### 改善箇所説明図

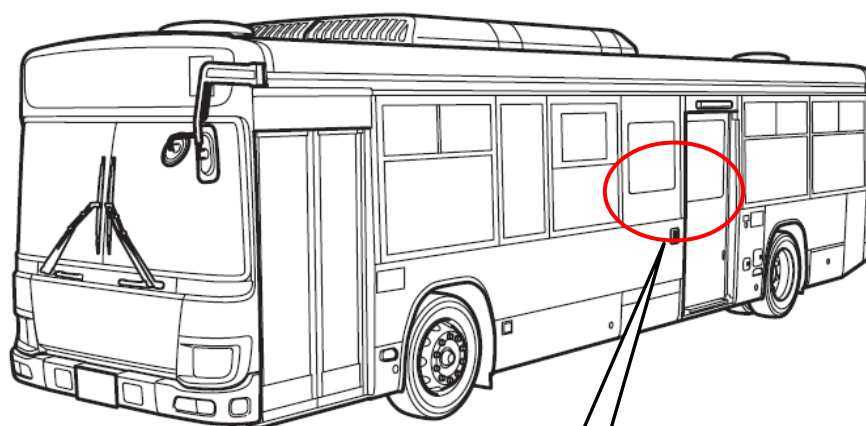
基準不適合発生箇所

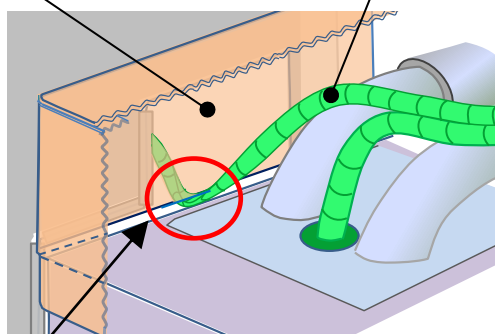
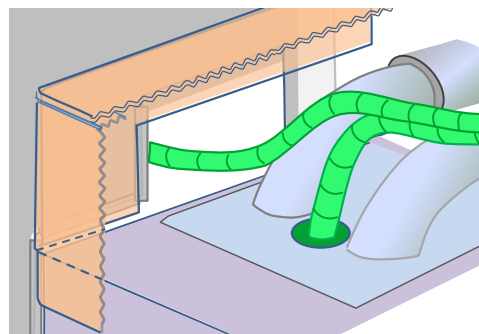
車椅子固定用ベルト設置仕様のバスにおいて、足乗せ台のサイドパネル形状が不適切なため、当該サイドパネルに降車合図用ボタンの配線が挟まることがある。そのため、そのままの状態で使用を続けると、配線が損傷し、降車合図用ボタンの機能が損なわれるおそれがある。

改善の内容： 全車両、足乗せ台のサイドパネルを切欠き、配線を修復する。

識別： 足乗せ台フロントパネルに黄色シールを貼付する。
